<3/11 監視チームにおける議論のまとめ>  
2.安全対策(津波)に係る個別の検討事項について  
③津波漂流物の選定を踏まえた津波防護の影響評価

## 東海再処理施設における代表漂流物の選定について

## 高放射性廃液貯蔵場(HAW)及び配管トレンチ(T21)周辺の 地盤改良工事期間における重大事故対処への配慮について

## 耐震計算における機器と配管・ダクト等との接合部の 取り合いの扱いについて

図 4-1 配管の解析モデル

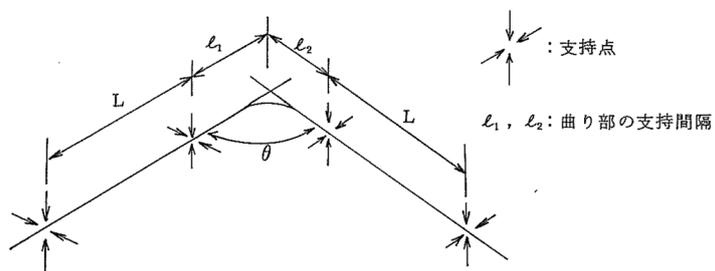
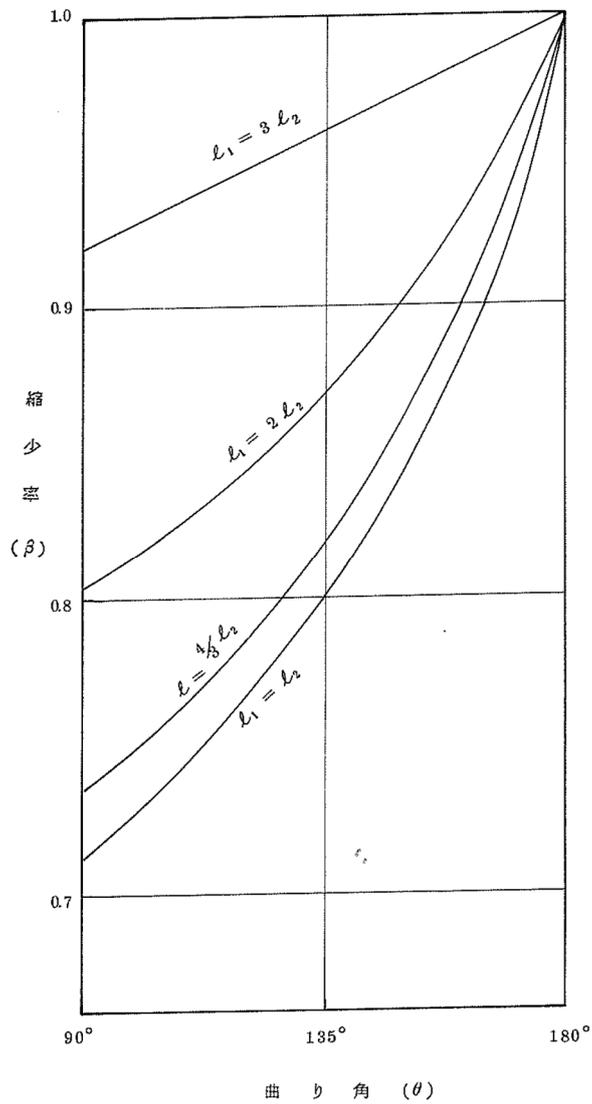
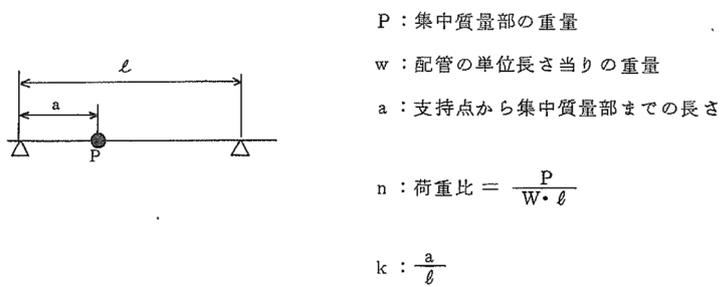
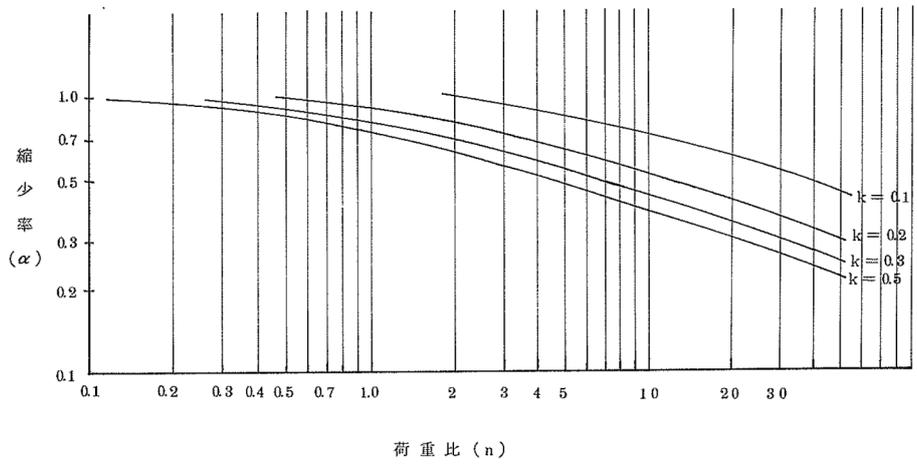
〈5/12 監視チームにおける議論のまとめ〉  
2. 地震対策について  
①HAW 施設及び TVF(建屋)の耐震設計について  
○機器と、配管・ダクトなどの接合部の取り合いについて、計算上の位置付けを説明すること。

高放射性廃液貯蔵場(HAW)の配管の耐震計算では定ピッチスパン法に基づく評価を行っている。機器と配管の接合部の取り合いについては、ピン支持(単純支持)による評価に包含されるとしているが、その理由については、両端固定支持及び一端固定他端単純支持として計算した場合の最大曲げモーメントは両端単純支持として計算した場合の最大曲げモーメント以下になることを示し、配管の耐震計算書に記載した。

上記のモデル化では両端を単純支持としているが、実際の配管において機器に接続される部分は固定端となる。したがって実機では両端固定支持又は一端固定他端単純支持に近い状態となる。両端固定支持とした場合の配管部に作用する曲げモーメント $M_a$ は

$$\text{端部：} M_a = \frac{wgL^2}{12}, \quad \text{支間最大：} M_a = \frac{wgL^2}{24}$$

一端固定他端単純支持とした場合の配管部に作用する曲げモーメント $M_a$ は

$$\text{端部：} M_a = \frac{wgL^2}{8}, \quad \text{支間最大：} M_a = \frac{9wgL^2}{128}$$

となるので両端を単純支持とするモデルは実機よりも保守的となる（「構造力学公式集」，土木学会，1974）。

図 3.1 高放射性廃液貯槽の貯蔵液量と地震時のせん断ボルトに発生するせん断応力の関係

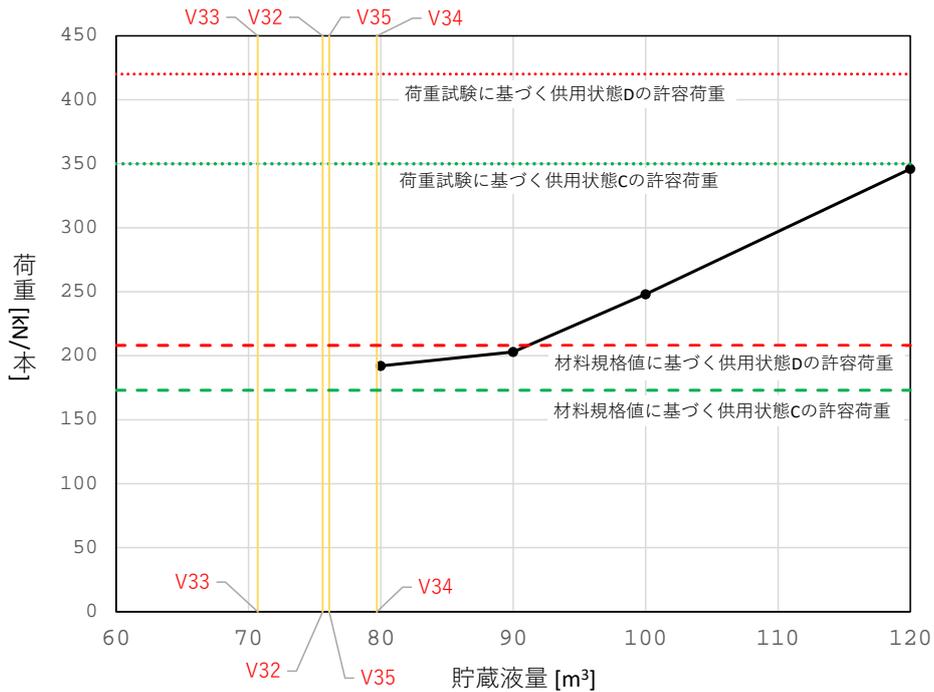
- 〈5/12 監視チームにおける議論のまとめ〉
2. 地震対策について
    - ② 高放射性廃液貯槽の据付ボルトのせん断強度試験について
      - せん断強度評価において塑性を許容する場合の理由
      - 安全の裕度向上のための現実的な対策の検討

しかしながら荷重試験の結果に基づく許容荷重は実力値に近く、その裕度は大きくないことから、リスクの大きい高放射性廃液を取り扱うという観点から更なる耐震裕度を確保するために、貯槽の液量を制限して地震時に発生する荷重を低減する方法について検討した。

検討の結果、各高放射性廃液貯槽の液量について、材料規格の材料強度に基づき算定される保守的な許容荷重を参照した場合、90 m<sup>3</sup>以下において地震時のボルトのせん断荷重は上記参照値を満足するという結果が得られた。

そこで、高放射性廃液の液量と、廃止措置計画設計用設計地震動に対する据付ボルトのせん断応力の関係について評価を行った。評価モデル及び解析手法は「別添 6-1-2-3 3.1 高放射性廃液貯槽(272V31～V36)の耐震性についての計算書」に示したものと同じであり、液量に応じて荷重条件（液位位置までの高さの胴板に液重量分の荷重を付加）を変更した。表 3.2 に評価を示す。また現在の各貯槽の液量を表 3.3 に示し、それらを貯蔵液量と地震時の据付ボルトに発生する荷重との関係として図示したものを図 3.1 に示す。

一方、液量管理の点では、表 3.3 に示した現状の貯蔵量は 90 m<sup>3</sup>以下であるものの、高放射性廃液を取り扱う観点から、貯蔵液量管理による耐震裕度向上に向けた運用を当面の間行うことについて検討を進める。
